**Совместное совещание Комиссии экспертов МПОГ
и Рабочей группы по перевозкам опасных грузов**

**Корпуса цистерн с защитной облицовкой,
изготовленные из алюминиевого сплава**

Передано правительством Нидерландов^{1,2}

| Предлагаемое решение: | Изменить пункт 6.8.2.1.9 и включить в разделы 1.6.3 и 1.6.4 новые переходные меры в отношении существующих цистерн. |

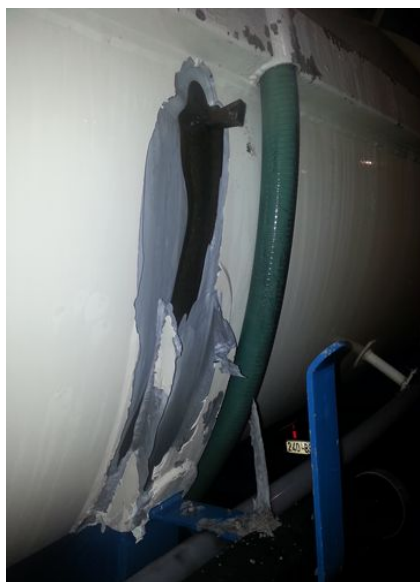
3 июля 2013 года из автоцистерны, перевозившей фтористоводородную кислоту, произошла утечка через защитную облицовку корпуса цистерны, в результате чего произошло сквозное разрушение самого корпуса. Корпус был изготовлен из алюминиевого сплава, и утечка фтористоводородной кислоты из верхней части цистерны над средней горизонтальной линией быстро вызвала

разъедание материала корпуса примерно на одну четверть его диаметра, а также разъедание части ребра жесткости.

Ниже показаны повреждения цистерны во время инцидента, произошедшего в Нидерландах 3 июля 2013 года.

Темно-серый участок с затычкой – защитная облицовка, светло-серый участок – корпус из алюминиевого сплава, и бело-серый участок чешуйчатого отслаивания – краска.

Алюминиевые сплавы не должны применяться в качестве материалов для изготовления корпусов с защитной облицовкой, если только значение рН перевозимого вещества составляет не ниже 4,0 и не выше 8,0.
